Asunto: Modificación de la caracola de admisión

Turbo 708618-0009 y anteriores
Aplicación FORD Mondeo TD Di 90CV y TD Ci 115CV

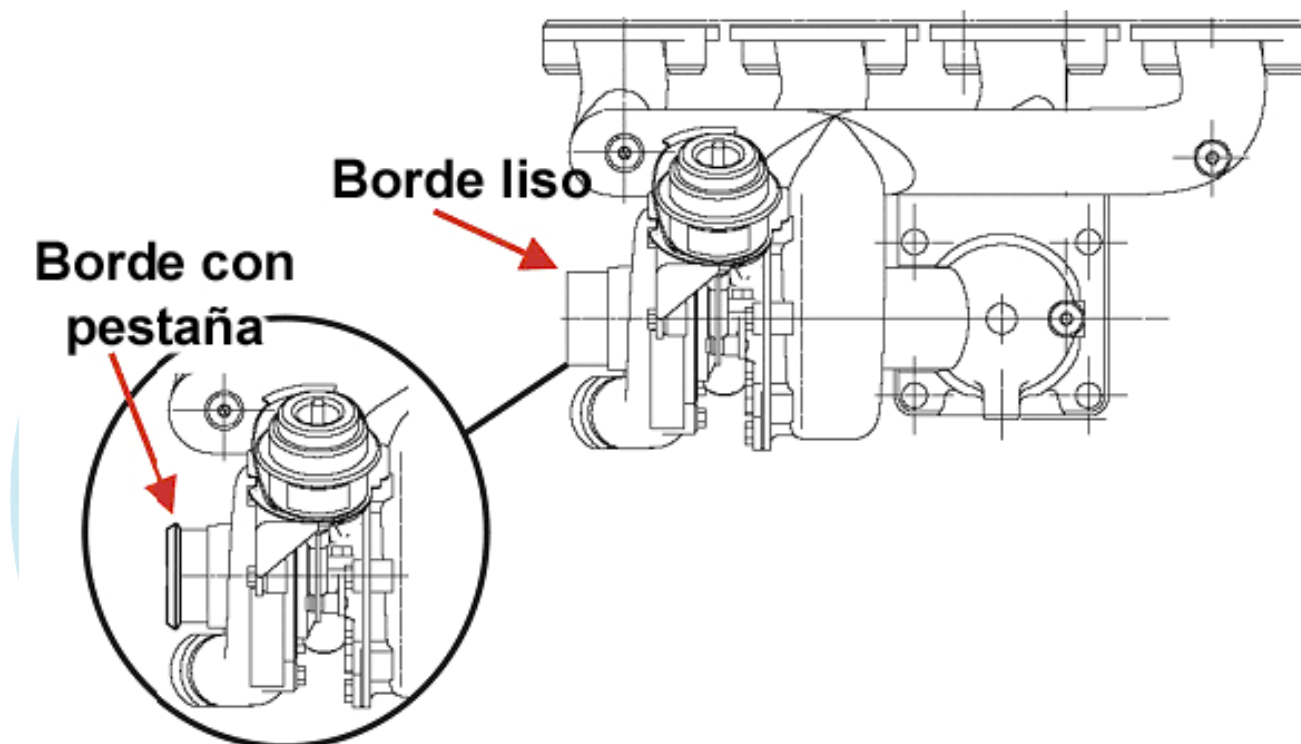
En estos turbos de Ford se ha procedido a modificar la caracola de admisión añadiéndole una pestaña para que el manguito de admisión de aire quede mejor fijado.

El manguito de entrada también ha sido modificado y aunque es una modificación menor, es conveniente reemplazar el manguito al cambiar el turbo por la nueva versión.

El nuevo manguito es de plástico duro, mientras los anteriores eran de goma.

Todos los turbos **708618** y anteriores han sido sustituidos por el **708618-0011** que es el que tiene la pestaña.
